改善箇所説明図

改善の内容

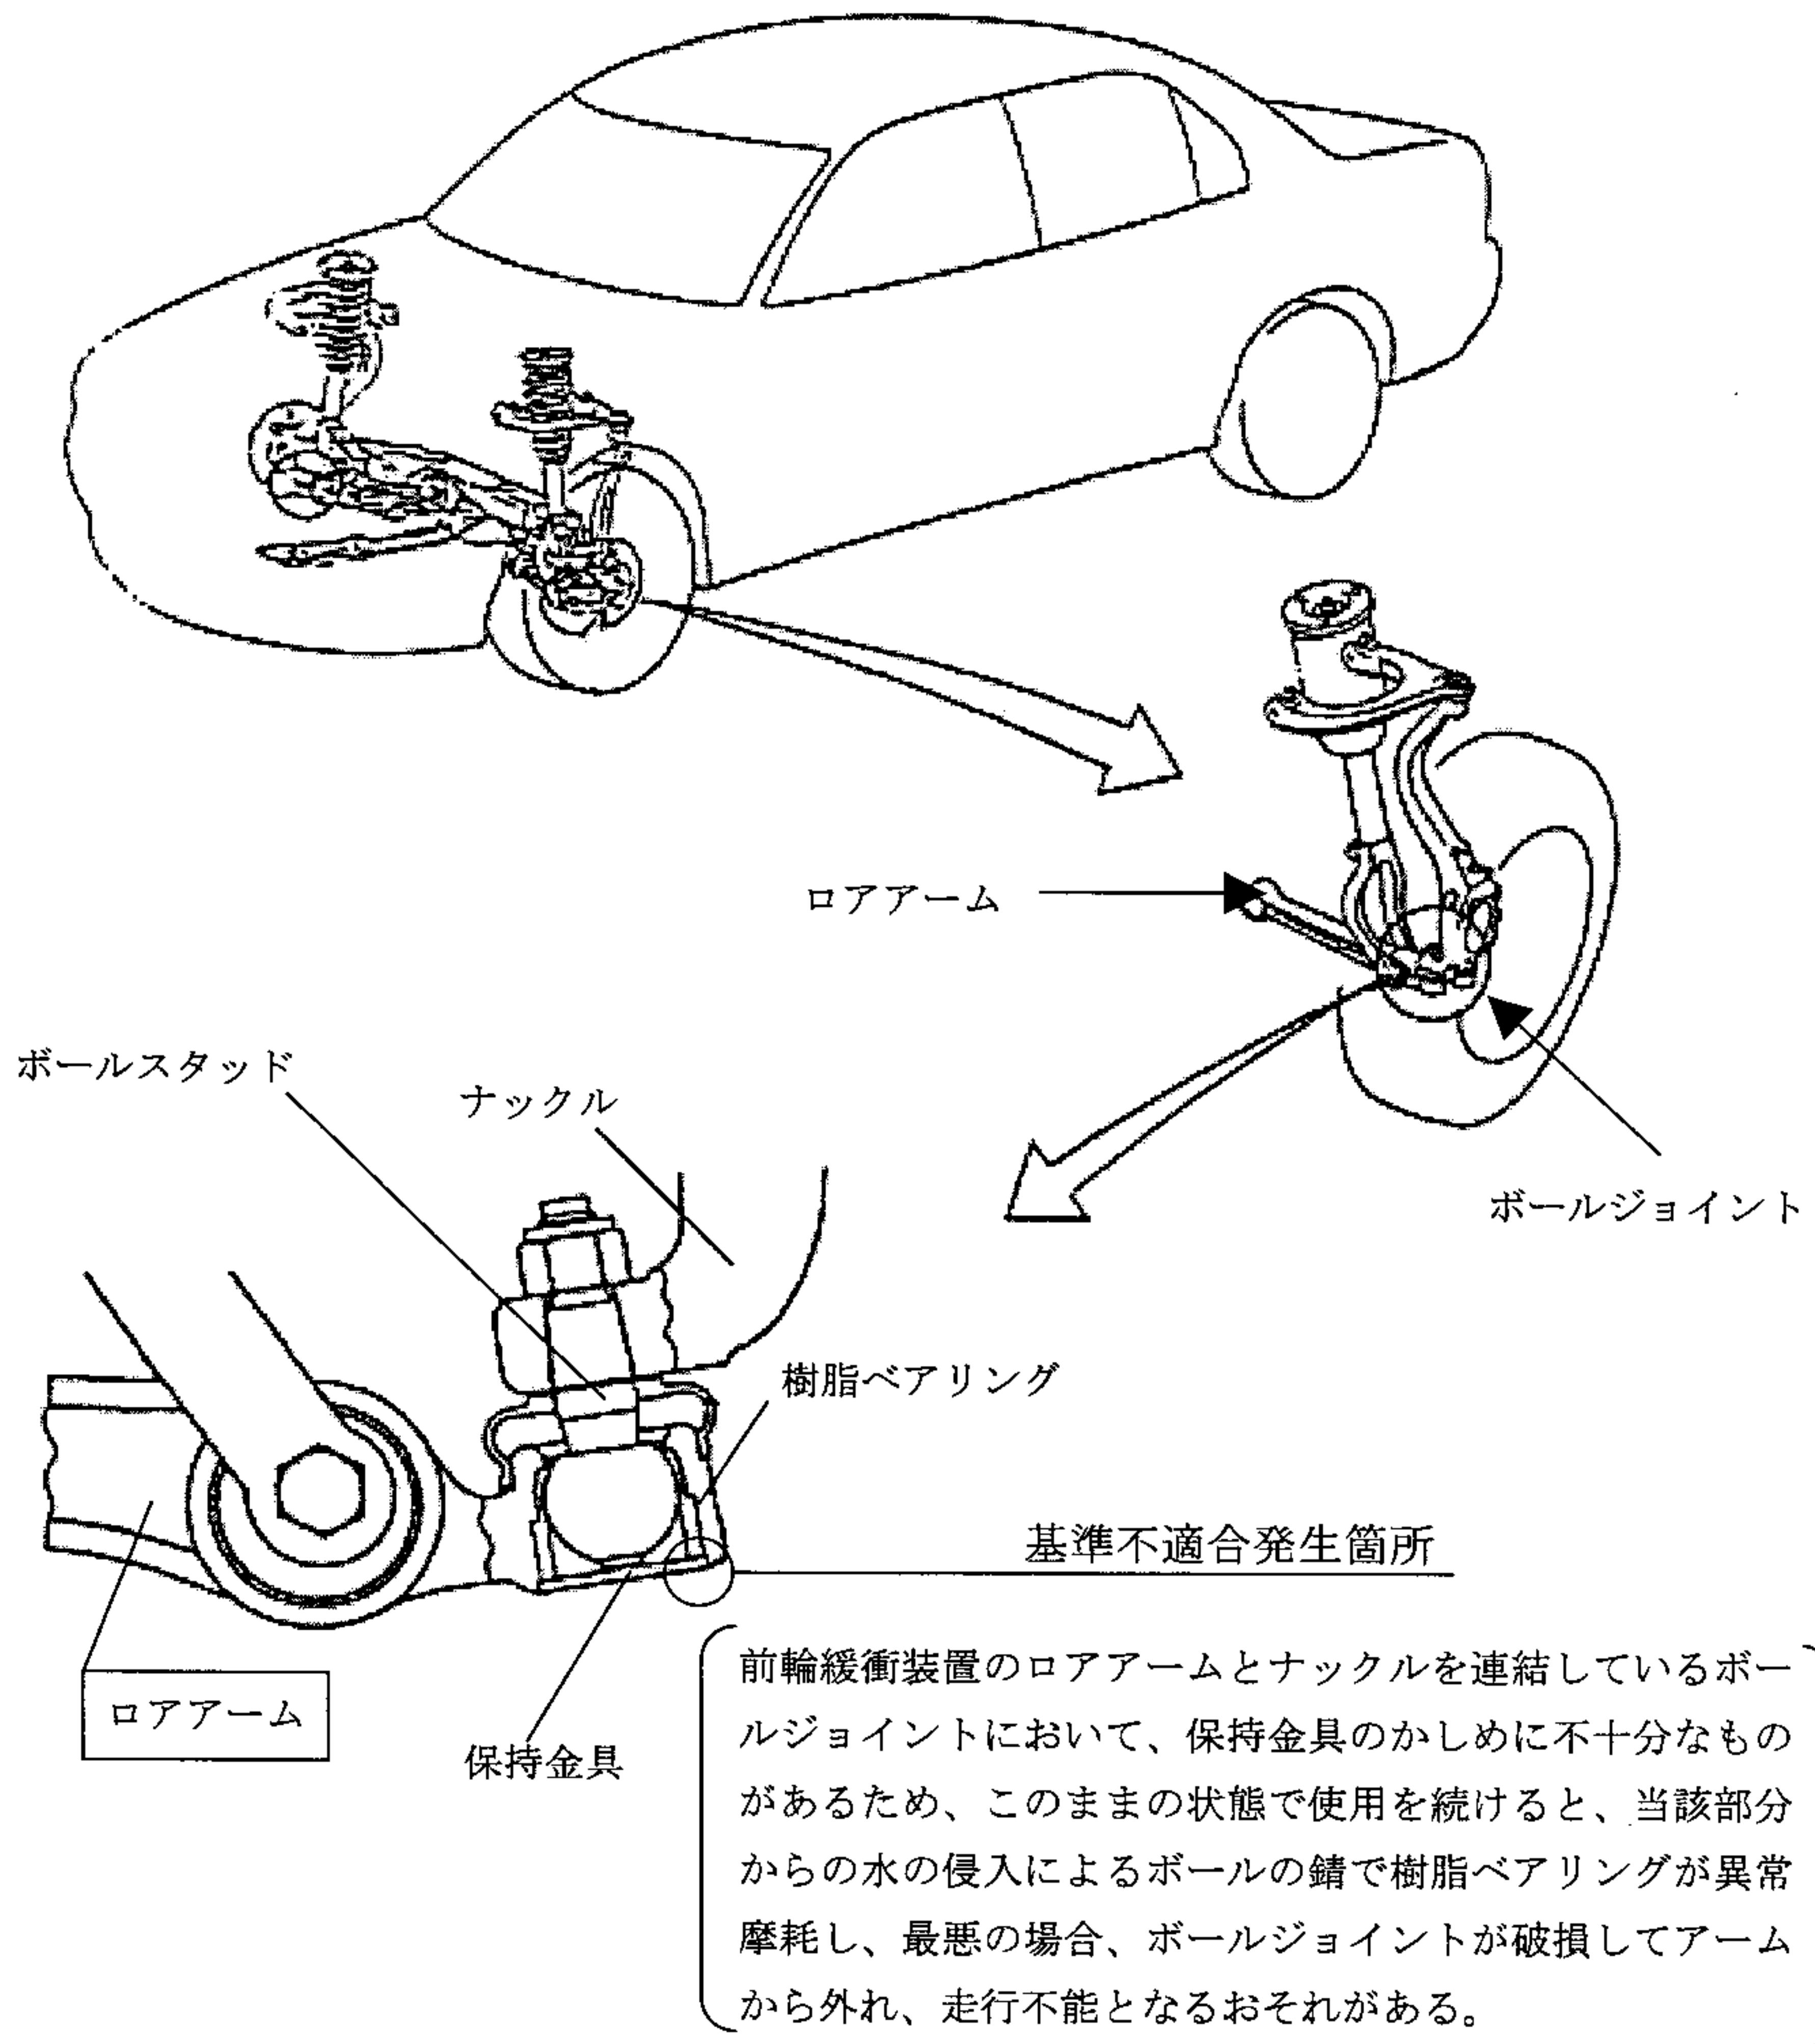
全車両、当該ロアアームボールジョイントを点検し、摩耗量の大きいものは対策品と交換する。
また、点検で異常のないものについては、当該かしめ部にシール剤を塗布する。
